**Avis délibéré de la mission régionale d'autorité environnementale  
sur le parc solaire de La Croix par la société SAS "La Croix  
solaire énergie" sur la commune de Saint-Etienne-de-Crossey (38)**

**Avis n° 2023-ARA-AP-1493**

**Avis délibéré le 28 mars 2023**

Figure 1: Localisation du projet (Source : étude d'impact p.22 et 23)

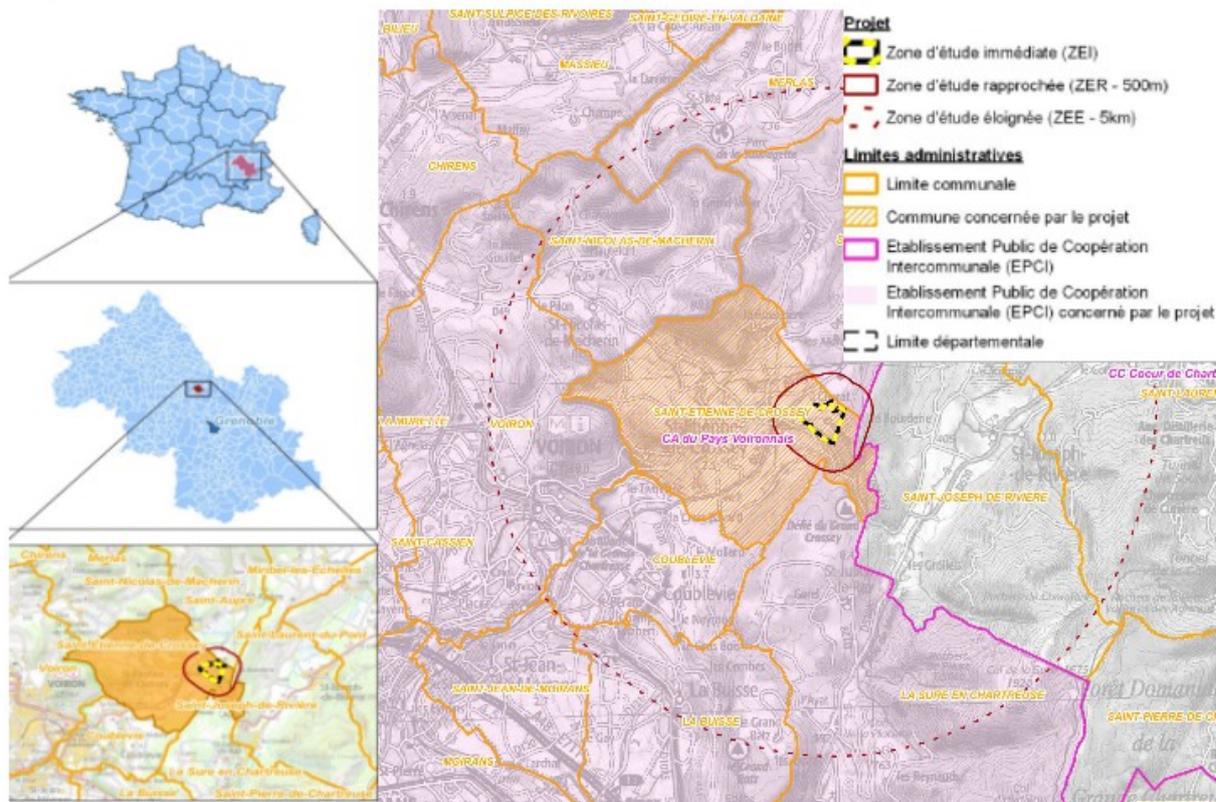
Le dossier présente le raccordement<sup>7</sup> au réseau électrique public envisagé sur une longueur de 2 km vers une antenne enterrée issue du départ « CROIBA » du poste source de Voiron, située à l'ouest de la commune. Celui-ci est envisagé prioritairement via une tranchée le long des chaussées existantes et sera enfoui dans le sol à une profondeur de 60 à 100 cm. Le dossier n'évoque pas le schéma régional de raccordement au réseau des énergies renouvelables Auvergne-Rhône-Alpes (S3REN<sup>8</sup>). Il ne précise pas les capacités du poste source existant, ni si celui-ci est déjà compatible avec la puissance de raccordement nécessaire.

Le pétitionnaire indique que le tracé du raccordement au réseau électrique public définitif du projet et le détail des travaux seront définis par le gestionnaire de réseau public d'électricité (Enedis) après obtention du permis de construire. Ainsi, l'impact environnemental de ce raccordement n'est pas évalué, alors que celui-ci doit être considéré comme partie intégrante du projet au sens de la réglementation relative à l'évaluation environnementale<sup>9</sup>, même s'il relève d'une autre maîtrise d'ouvrage et d'un calendrier différent. Ces compléments doivent être apportés dès ce stade du projet et avant toute consultation du public afin d'assurer sa parfaite information.

L'Autorité environnementale recommande d'inclure dans le périmètre du projet et donc l'étude d'impact, le raccordement au réseau électrique public (ligne et poste source), fonctionnellement lié au parc photovoltaïque, d'évaluer ses incidences environnementales et de présenter les mesures prises pour les éviter, les réduire et si besoin les compenser.
